Ayuntamiento Cond. de Madrid.

Policia Urbana.

D. José Luis Cuervo pidiendo permisi-
ón p.^a construir un tercer piso y so-
tabanco en su Casa C.^a Argota de
S. Bernardo n.^o 42 m.^a 291.

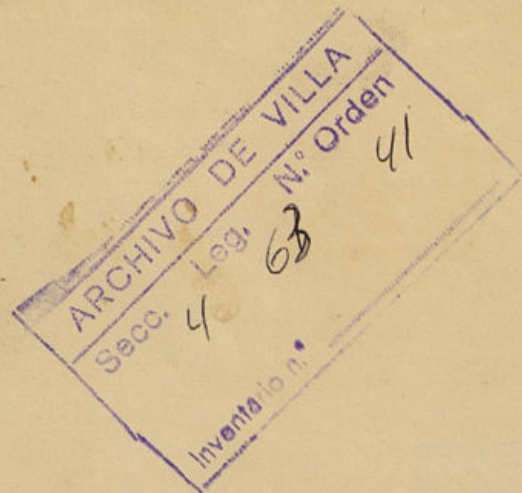
El cumplimiento del anterior dictamen de VSS. y en vista de esta solicitud y del plano que acompaña debe manifestar, que no halla inconveniente en que VSS. se sirvan disponer para levantar piso 3.º a la casa n.º 43 Calle Angosta de S. Bernardo en los términos que se indica en dicho plano firmado por el Ayuntamiento de Antonio de Cadavea y Sangua, sup.

para a tener dicha facha la altura de ordenanza y estar en la alineacion
 marcada y aprobada p^a dicha Calle, teniendo presente p^a la construcion
 que para colocar el tablero que se indica en el plan hay
 que reducir la altura total de la fachada a la de 88 pies, que
 no se permiten trumales de madera en los arcos o cornices de
 los huecos de fachada, debiendo ser el alero de madera descubierta con
 puercos de soleron canchillos con tornadura y cornisa moldada cubierta de plomo
 formando por la parte interior una canal general para que recogidas
 las aguas pluviales se introduzcan en las bajadas de plomo en
 tubos en los huecos de la fachada, las que desaguaran a la alcantarilla;
 los balcones del suelo primer tendran de ornato un pie de altura de
 altura 3¹/₂ y al intervalo de los balcones seis dedos, quedando las pa-
 rtes mudas en la parte superior y mas dentro separadas del resto
 de la obra de las ventanas, colocandose por ultimo decorativamente

imitando con las tallas un buen orden de construcion, pintando
 las puertas de la Calle al color de un color claro, dando el interio-
 rado morio a el Sr. Alcaide de Val de Santo Domingo luego que
 se haya pintado el alero y que se vayan haciendo de color claro en los
 contramuros de andamios tendra el arquitecto encargado de la direccion de
 la obra el mayor cuidado que se instruyan con toda solidez, dando las
 puertas de maderos de a seis y los tableros de buena calidad sin au-
 dos satinas, poniendo tres por lo menos en el ancho de cada anda-
 mada, no constituyendo el arquitecto a cargo en mucho trabajo, y
 para evitar en lo posible todo motivo de desgracia, se pondran Ma-
 dres de a ocho de a diez entre los aleros que sirven de antepe-
 chos o paraquilla elevandolos de los tableros unos 15 pies, doblandos
 este cuidado alonde se coloque el penante que se formara con
 de mader, cuidando ademas el profesor que los andamios se

p^ado licencia p^a levantarse un
 tercer piso en la casa n^o 43.
 C. Angoria del Sr. Bernardo
 y lo informado en su razon
 por el Arquitecto del Cuartel,
 no halla reparo en la concesion
 mediante a tener la fachada
 la altura de ordenanza y estar
 en la alineacion marcada p^a
 p^a la citada Calle, esta confor-
 me en q. V. E. se sirva autori-
 zar la expresada obra a calidad
 de observarse en ella las diferen-
 tes reglas y prevenciones deta-
 lladas por el referido Profesor,
 librandose al efecto la certifi-
 cacion correspondiente. Madrid
 14 de Marzo de 1849.
